**Impianto agrofotovoltaico
"SERPENTANA"
di potenza installata pari a 31 MW
da realizzarsi nel
Comune di Caccamo (PA)**

**DOCUMENTO INTEGRATIVO IN RISPOSTA AL P.I.I. CTS N. 386 DEL
29/06/2023**

FV22_SERPENTANA_EL111_REV00

- Ortofoto
- Carta degli habitat secondo Corine Biotopes

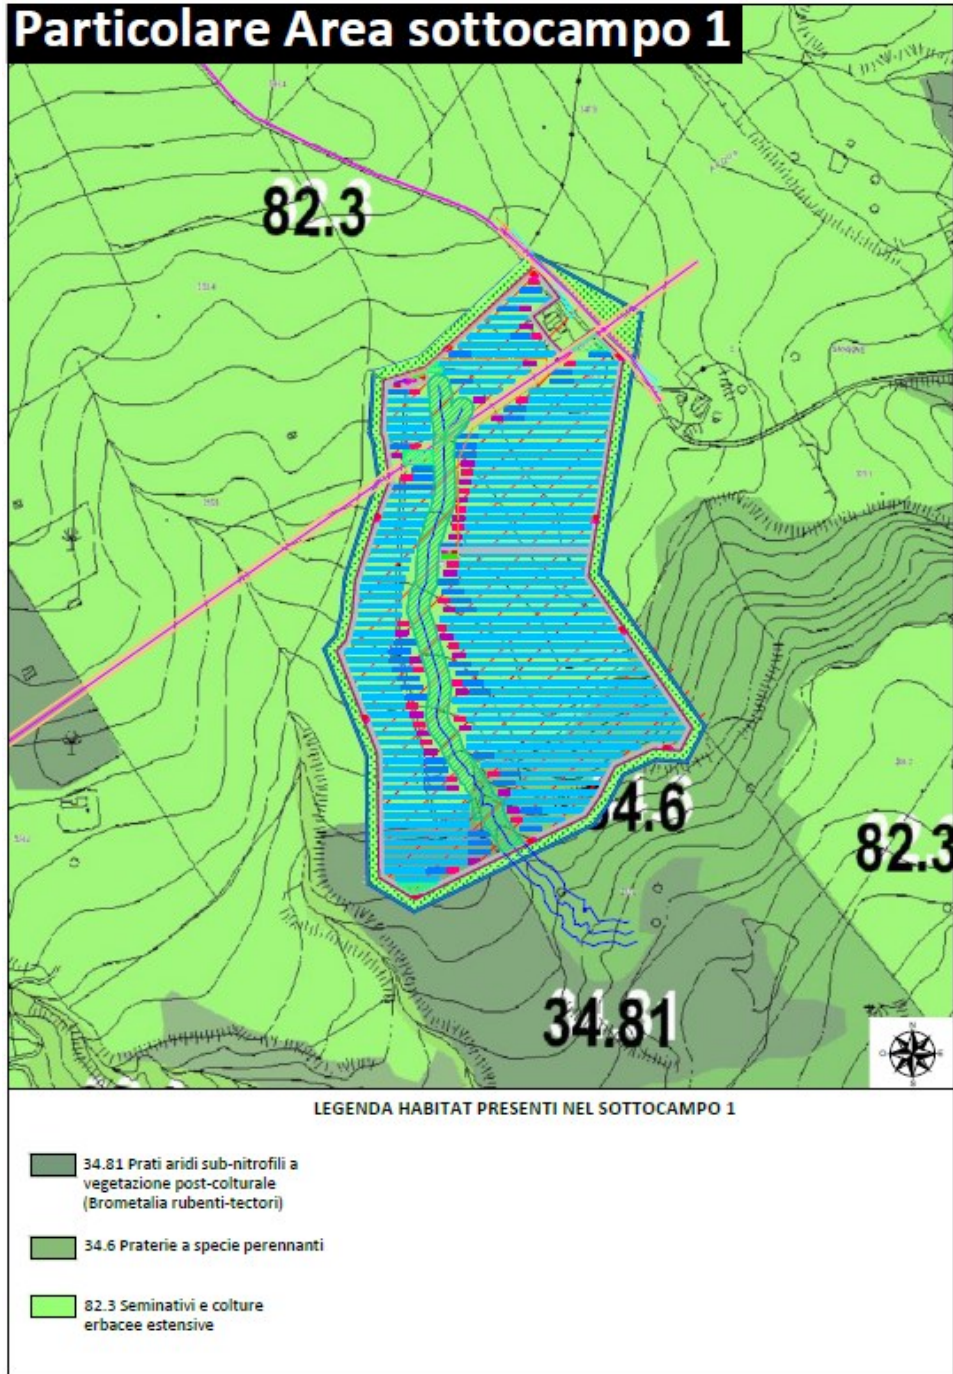
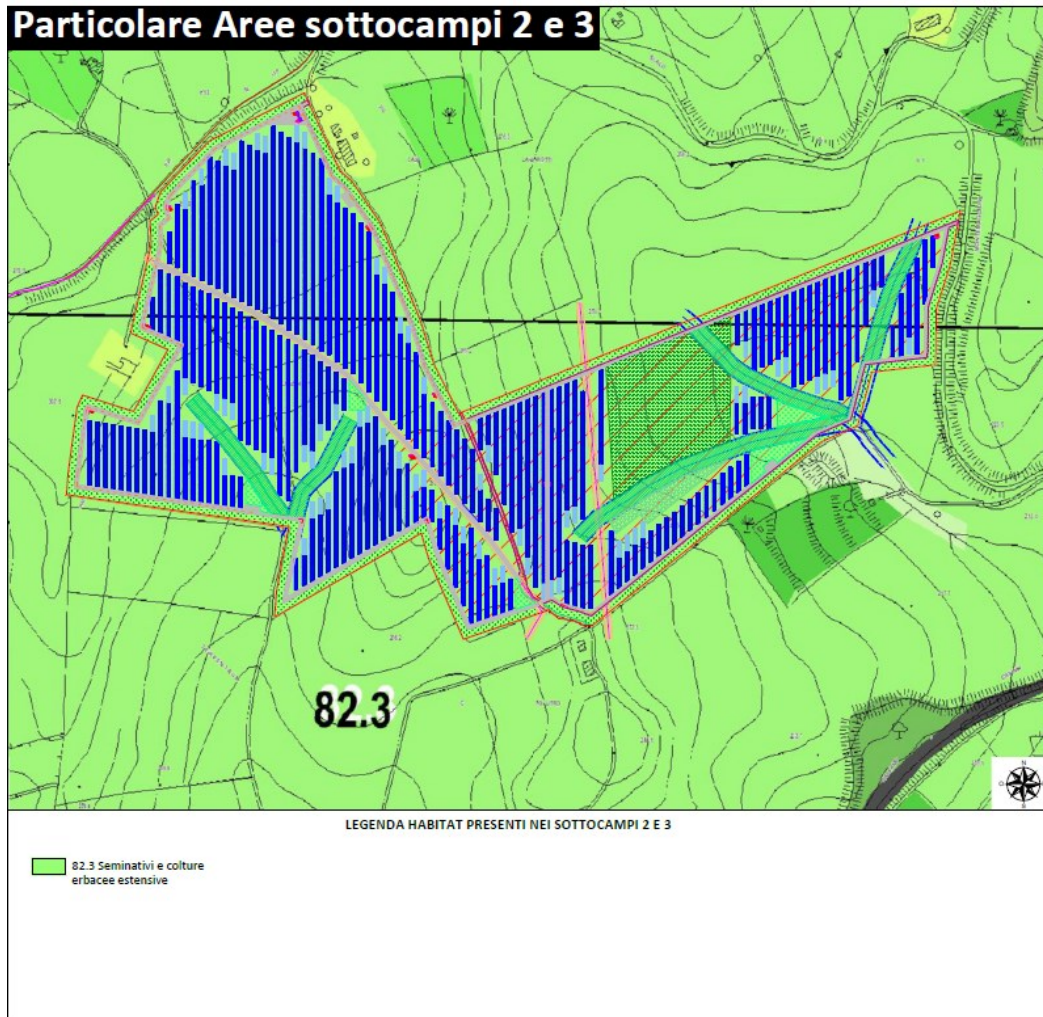
Occorre valutare la presenza di aree interessate da vegetazione naturale in evoluzione, rinvenibile in gran parte delle aree escluse nel recente passato dall'uso agricolo e dove la scarsità del suolo, oltre a rendere difficoltosa la realizzazione dell'impianto, andrebbe a danneggiare la naturale evoluzione degli habitat di elevato interesse floristico vegetazionale e faunistico.

I terreni che saranno interessati dalla realizzazione dell'impianto agrofotovoltaico "Serpentana" sono stati condotti in passato a seminativo. L'attività agricola perpetuata nel tempo ha modificato l'assetto vegetazionale delle aree in oggetto nelle quali, dai sopralluoghi effettuati, non sono state rinvenute tracce di vegetazione naturale in evoluzione né di habitat di notevole interesse floristico vegetazionale (si rimanda allo studio SERPENTANA46_REV01 Analisi Ecologica per gli approfondimenti), si ritiene pertanto che l'attività agro-pastorale che verrà avviata presso l'impianto non rappresenti una minaccia per la naturalità dei luoghi né per il suo sviluppo. Si ricorda inoltre che gli interventi di mitigazione e compensazione che si realizzeranno attraverso la piantumazione di specie appartenenti alla

vegetazione potenziale del territorio di riferimento, contribuiranno invece a creare nuovi habitat e a ristabilire equilibri ecologici fortemente compromessi dall'attività agricola svolta fino ad oggi.

L'impegno della società proponente allo sviluppo di progetti che si integrino nel miglior modo possibile con il territorio e con il minor impatto possibile, emerge anche dal fatto che ad ovest e a sud del sottocampo 1 si ha un'ampia area che presenta caratteri di forte naturalità e che è per tale ragione è stata esclusa dal layout del progetto del parco agrovoltaico "Serpentana".

A seguire si riportano gli inquadramenti delle aree d'impianto su:
